**Европейская экономическая комиссия****Комитет по внутреннему транспорту****Всемирный форум для согласования правил
в области транспортных средств****Рабочая группа по общим предписаниям,
касающимся безопасности****Сто двадцать седьмая сессия**

**Правила № 118 ООН (огнестойкость материалов
внутренних элементов оборудования)****Предложение по дополнению 1 к первоначальной серии
поправок к Правилам № 118 ООН (огнестойкость
материалов внутренних элементов оборудования)****Представлено экспертом от Европейской ассоциации поставщиков
автомобильных деталей***

«Пример 2

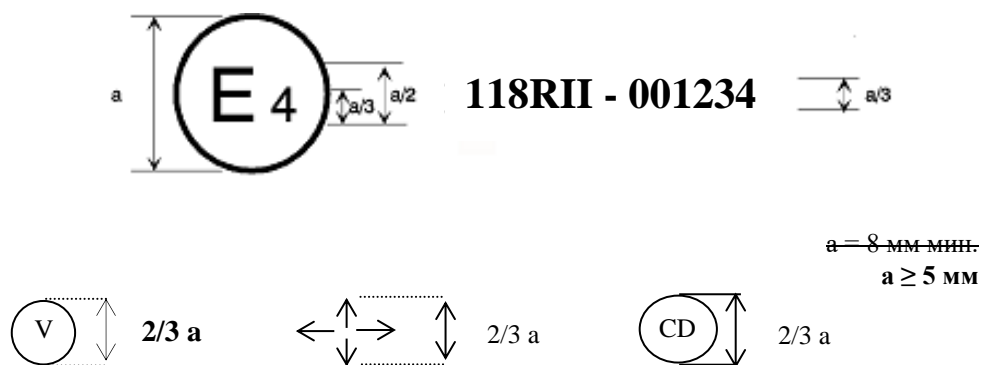
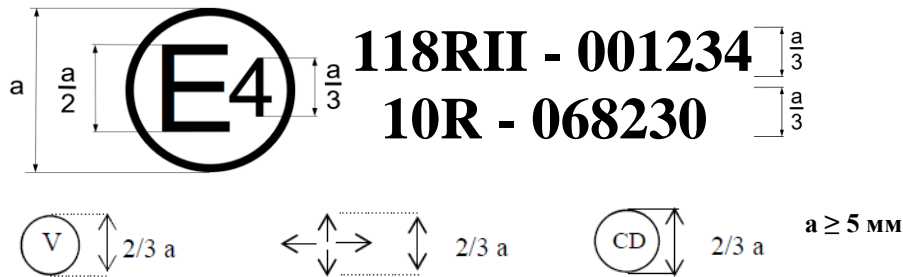
Пример 2 изменить следующим образом:

4. В предложении также уточняются размеры (отсутствующие) условного обозначения — за счет добавления **2/3a** справа от него — в нынешнем примере 2.

Приведенный выше знак официального утверждения, проставленный на элементе оборудования, указывает, что этот тип элемента оборудования официально утвержден в Нидерландах (E 4) на основании части II Правил № 118 ООН под номером официального утверждения 001234. Первые две цифры (00) номера официального утверждения указывают, что официальное утверждение было предоставлено в соответствии с требованиями Правил № 118 ООН в их первоначальном варианте.

Дополнительное условное обозначение  указывает положение, в котором может быть установлен элемент оборудования.

Условное обозначение  указывает, что элемент оборудования удовлетворяет требованиям, предусмотренным в пункте 6.2.2.

Условное обозначение  указывает на официальное утверждение в качестве комплектного устройства, как, например, сиденья, разделительные перегородки и т. д.
